PARTS NEWS

Numero / Number	Data / Date
13-0028	28/11/2013

Oggetto / Subject
Sostituzione ghiera serraggio cuscinetti ruota per assali 28.40 – 28.44 – 28.50 Wheel bearing ring nut replacement for 28.40 – 28.44 – 28.50 axles

Immagine di riferimento / Reference picture:

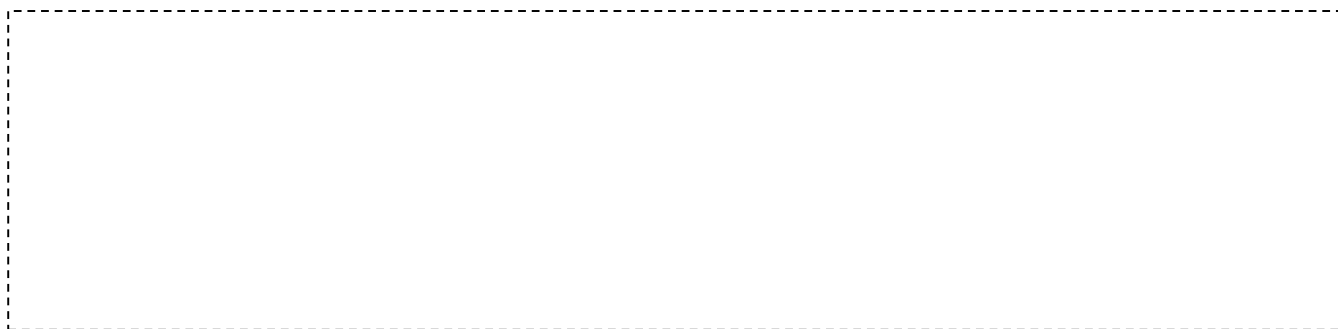
Prodotti interessati dalla modifica / Products affected by this change / supersession Assali industriali 28.40 – 28.44 – 28.50 (vedi tabella di pagina 3) Construction eq. axles 28.40 – 28.44 – 28.50 (see table on page 3)
MOTIVAZIONI TECNICHE / Technical background Per miglioramento performance dei cuscinetti ruota la ghiera cod. 148626 è sostituita dal kit 64440 per gli assali 28.40 e 28.44 e dal kit 64441 per gli assali 28.50. Per ripristinare la corretta funzionalità ed affidabilità del prodotto è necessario sostituire, oltre alla ghiera, anche i componenti connessi inclusi nel kit. <i>To improve the performance of the wheel bearings, the nut part number 148626 is replaced by the kit 64440 for the 28.40 and 28.44 axles and by the kit 64441 for 28.50 axles.</i> <i>To restore the proper functionality and reliability of the product, all components connected to the ring nut (included in the kit) must be replaced.</i>

Nuovo codice New part number	Descrizione Description	Codice sostituito Replaces:
64440	Kit Ghiera/cuscinetti per assali 28.40 – 28.44	148626
	Ring nut kit for 28.40 – 28.44 axles	
64441	Kit Ghiera/cuscinetti per 28.50	
	Ring nut kit for 28.50 axles
